留明西側  
海域の断層

北海道電力

14 - 20

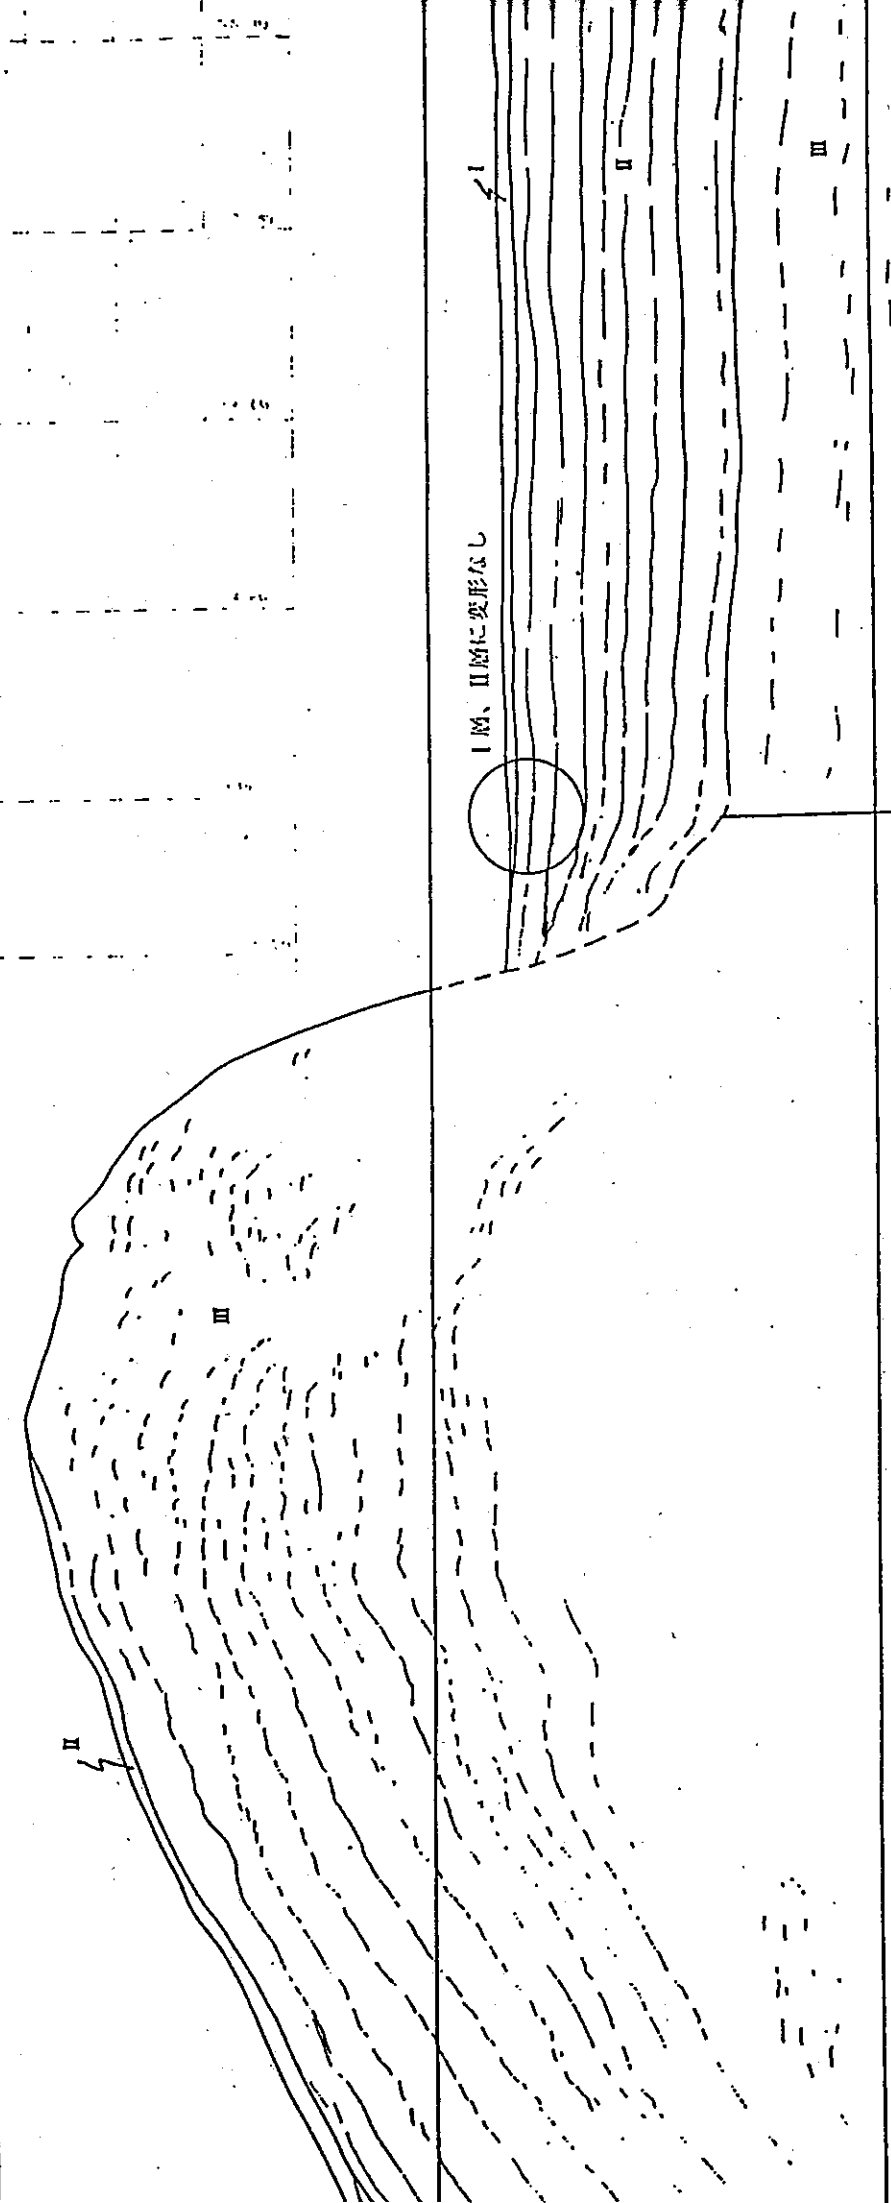
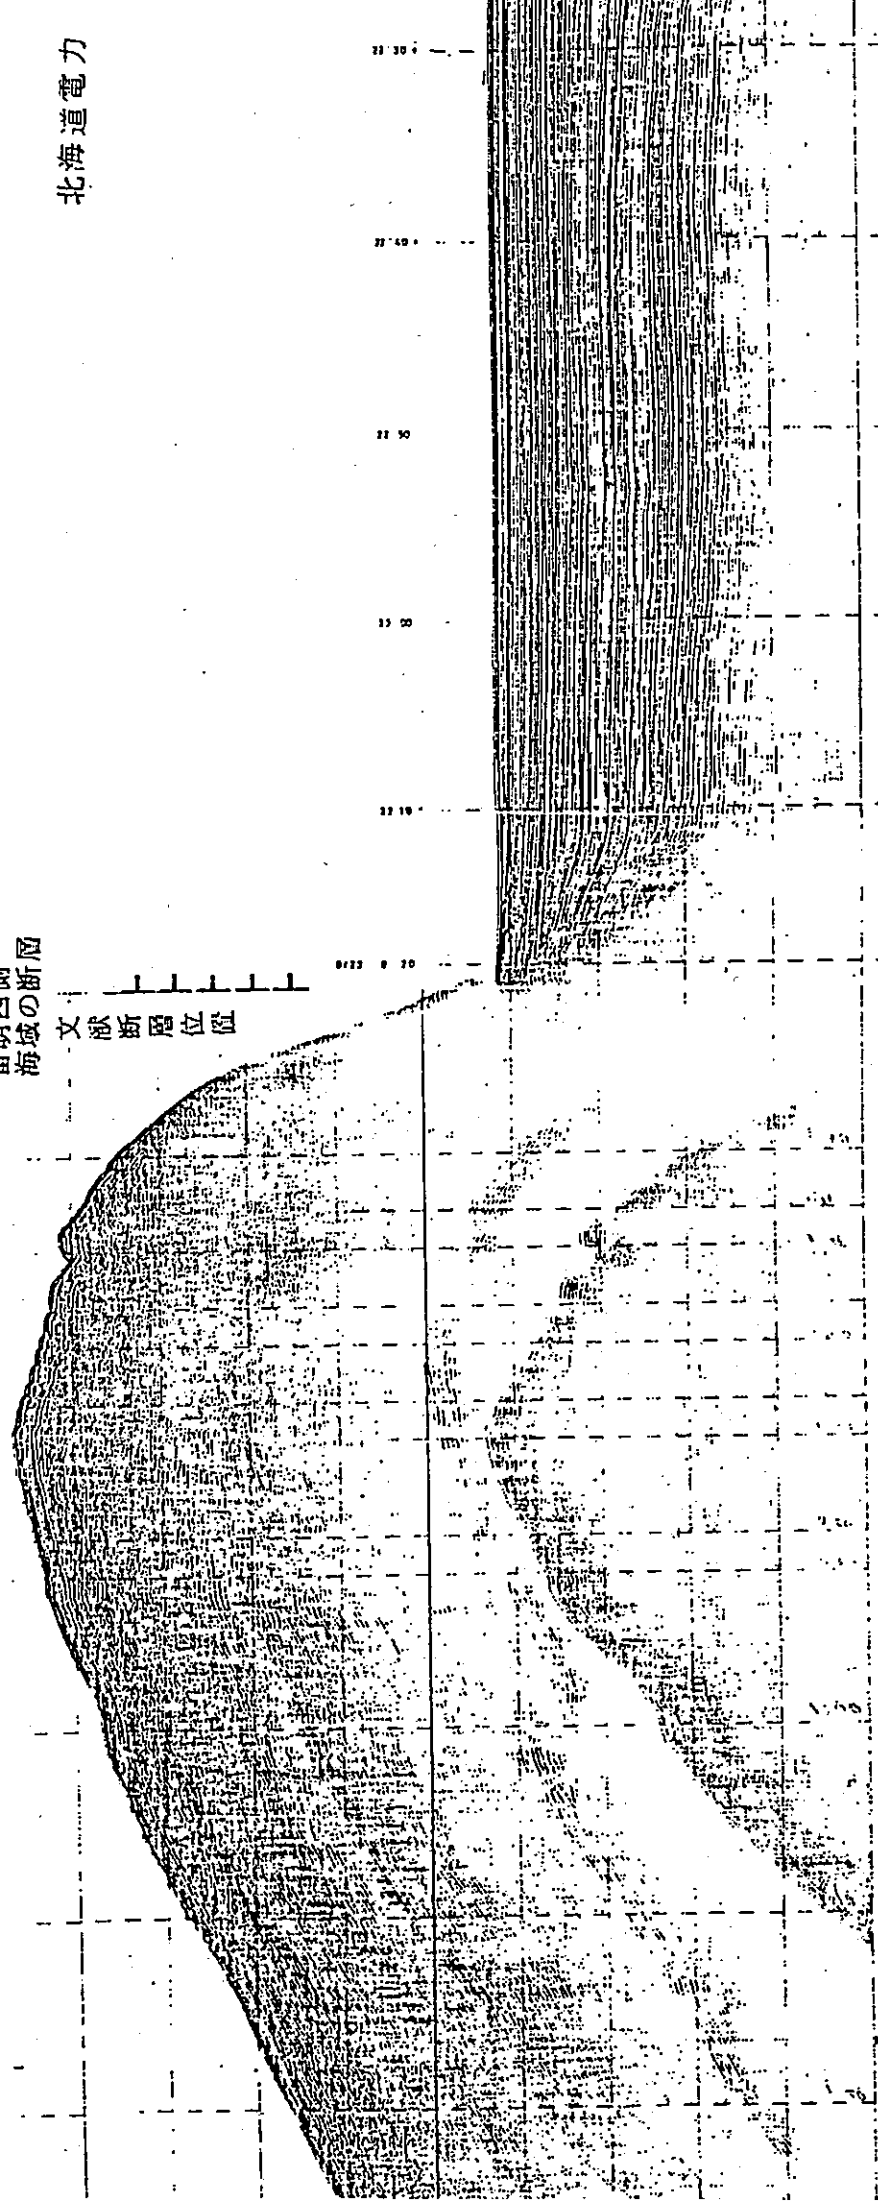
I層、II層に変形なし

断層面が明瞭でなく、断層か否かの判読が困難である。

上位層はアバットしている可能性がある。

④ - 20

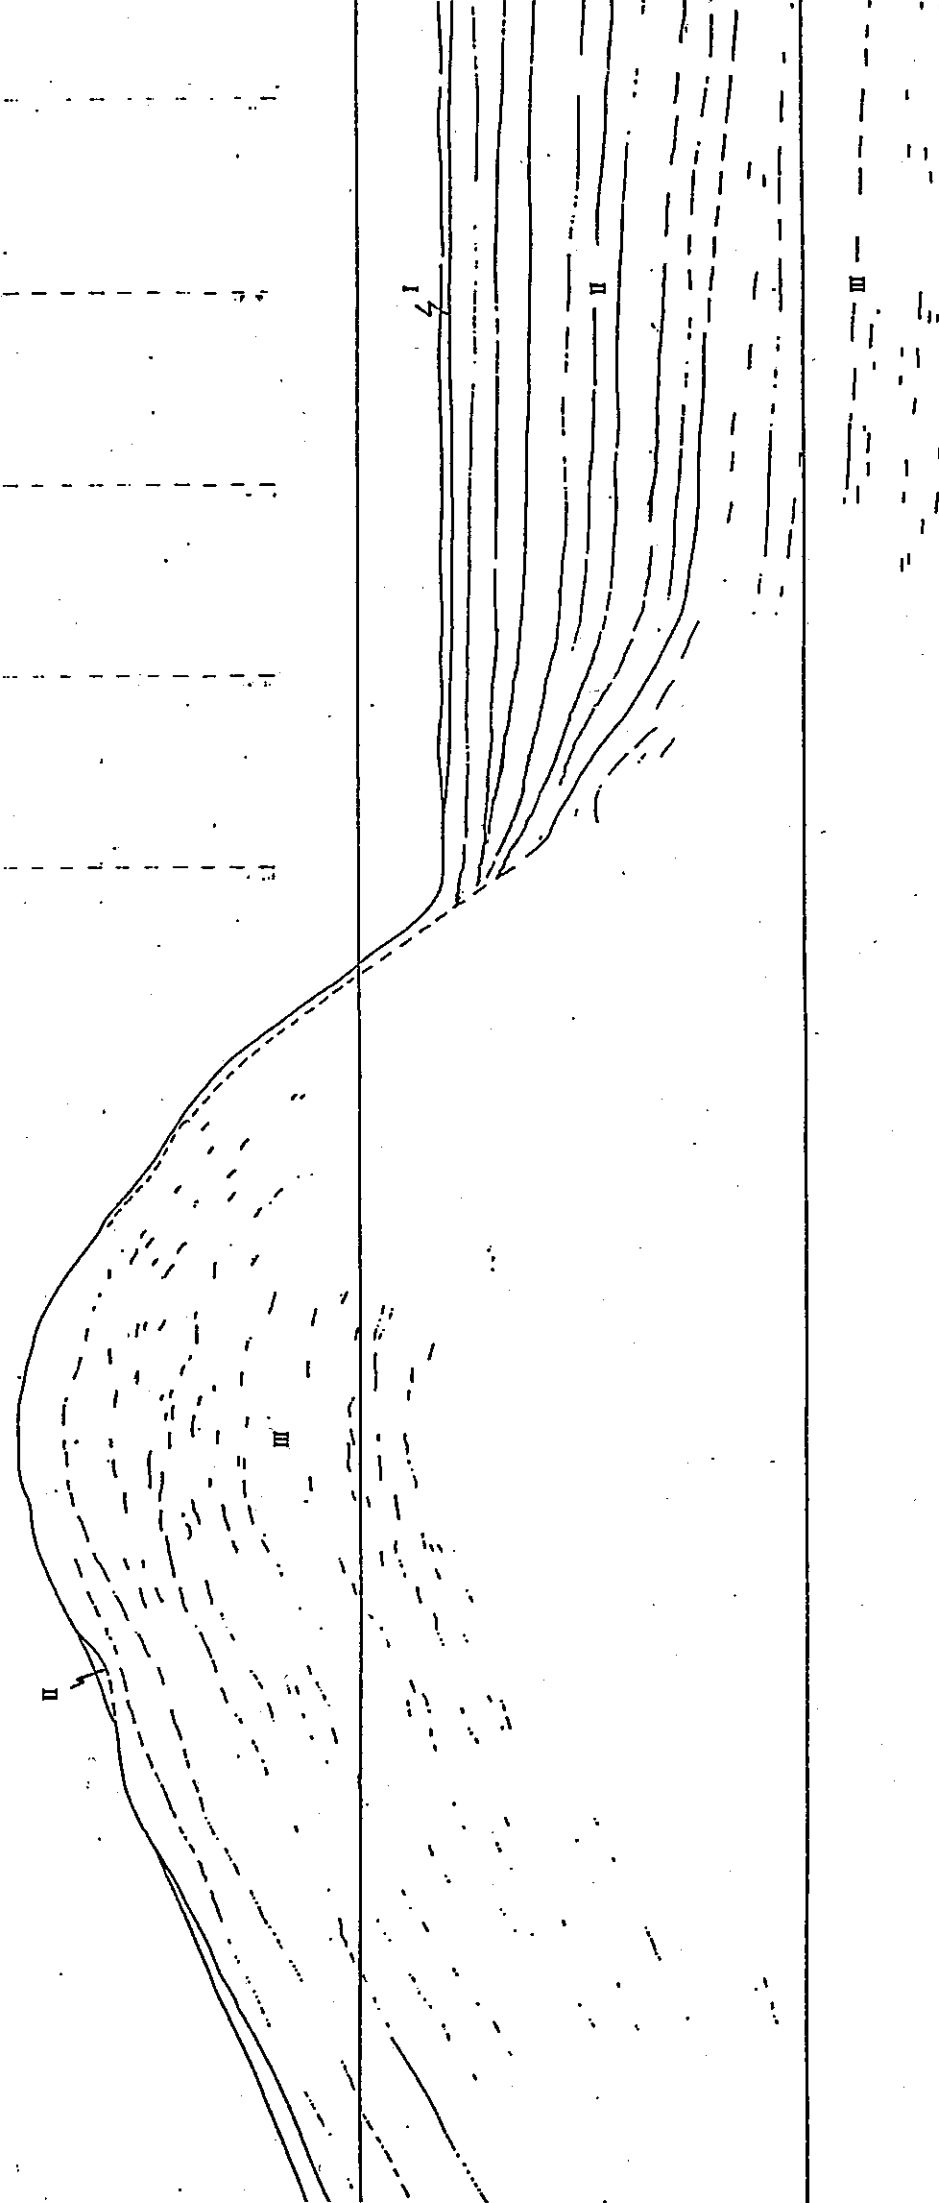
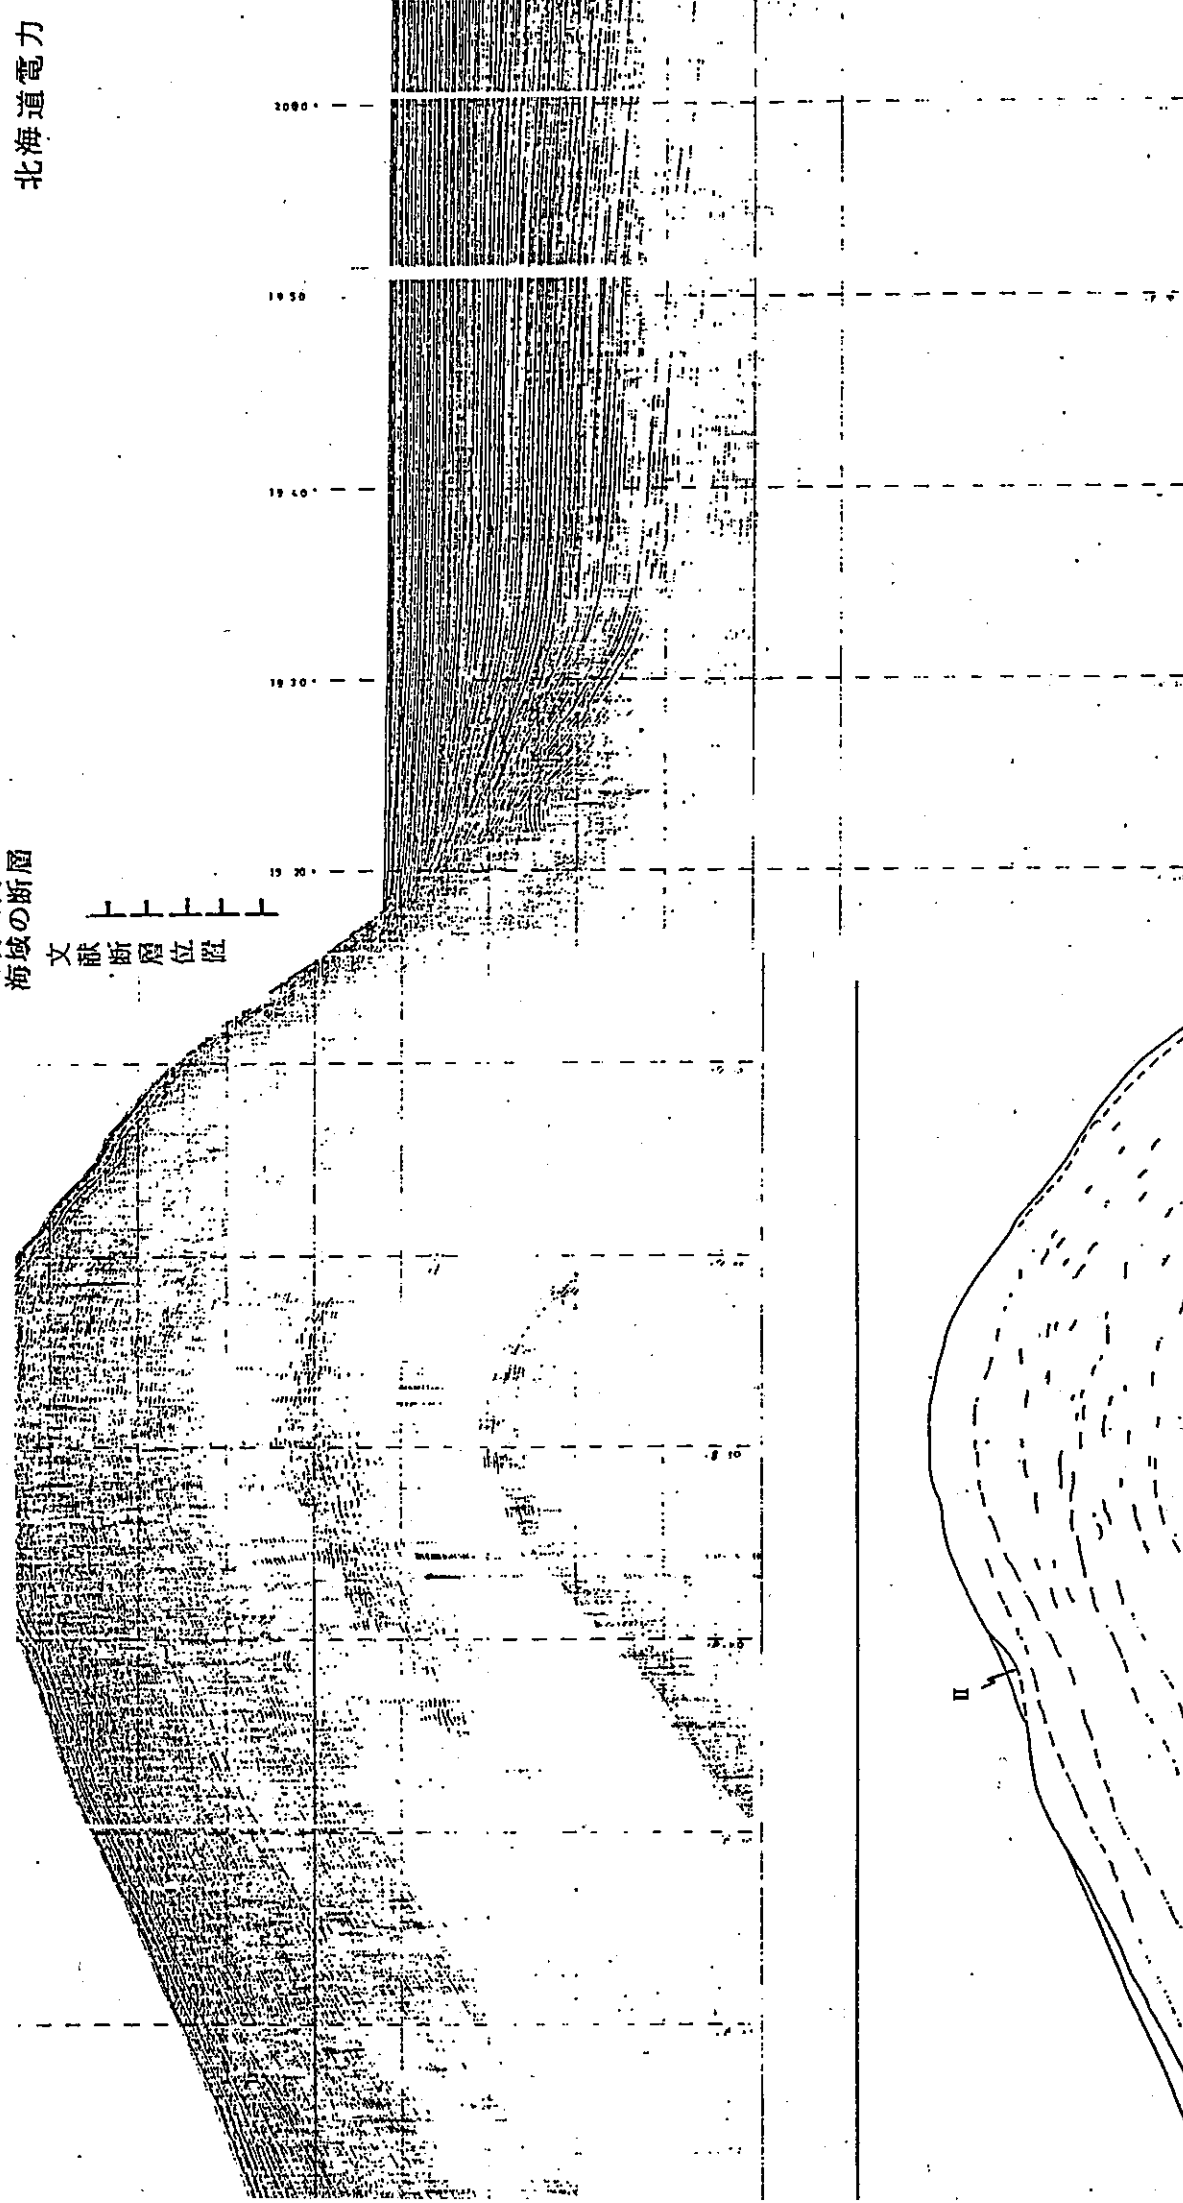
層理面が明瞭でなく、断層か否かの判読が困難である。  
上位層はアバットしている可能性がある。
